リコール届出一覧表

リコール届出日：令和 07 年 07 月 17 日

リコール届出番号	外-4042	リコール開始日	令和 07 年 07 月 17 日
届出者の氏名又は名称	Stellantis ジャパン株式会社 代表取締役社長 成田 仁 製作国 ： フランス共和国 製作者名 ： Automobiles PEUGEOT 問い合わせ先 ： 専用フリーダイヤル ： TEL：0120-840-240 ホームページ ： https://www.stellantis.jp		
不具合の部位（部品名）	電気装置（フロントドアコントロールユニット）		
基準不適合状態にあると認める構造、装置又は性能の状況及びその原因	フロントドアコントロールユニットにおいて、制御プログラムが不適切なため、以下の不具合が発生するおそれがある。 ・ドアガラスの挟み込み防止機能が働かない ・集中ドアロックが作動しない ・ドアミラーの折り畳み・展開ができない ・ギアが P に固定されて車両が動かない ・ドアガラスが昇降しない		
改善措置の内容	全車両、フロントドアコントロールユニットの制御プログラムを対策仕様に更新する。		
不具合件数	0 件	事故の有無	なし
発見の動機	本国からの情報による。		
自動車使用者及び自動車特定整備事業者に周知させるための措置	・使用者：ダイレクトメール等で通知する。 ・自動車特定整備事業者：対象台数が少数であり全ユーザーを把握しているので、周知のための措置はとらない。 ・弊社ホームページに掲載する。

改 善 箇 所 説 明 図

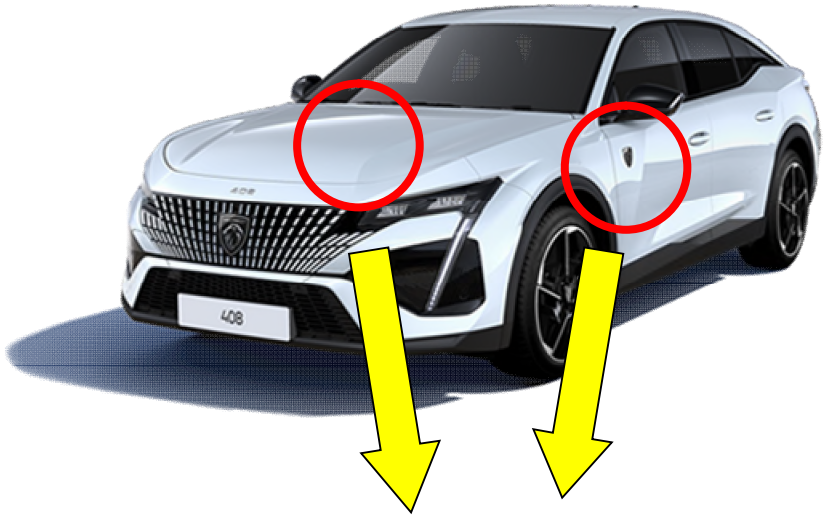
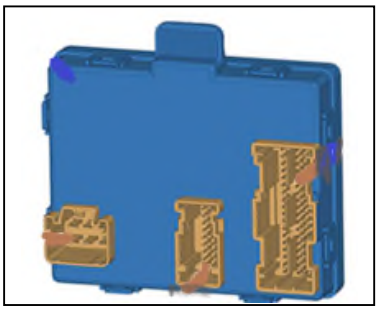
基準不適合部位

フロントドアコントロールユニットにおいて、制御プログラムが不適切なため、以下の不具合が発生するおそれがある。
- ドアガラスの挟み込み防止機能が働かない
- 集中ドアロックが作動しない
- ドアミラーの折り畳み・展開ができない
- ギアがＰに固定されて車両が動かない
- ドアガラスが昇降しない

対策部位

全車両、フロントドアコントロールユニットの制御プログラムを対策仕様に更新する。

識別　：車台番号の左から8桁目の上部に黄色のペイントを塗る。
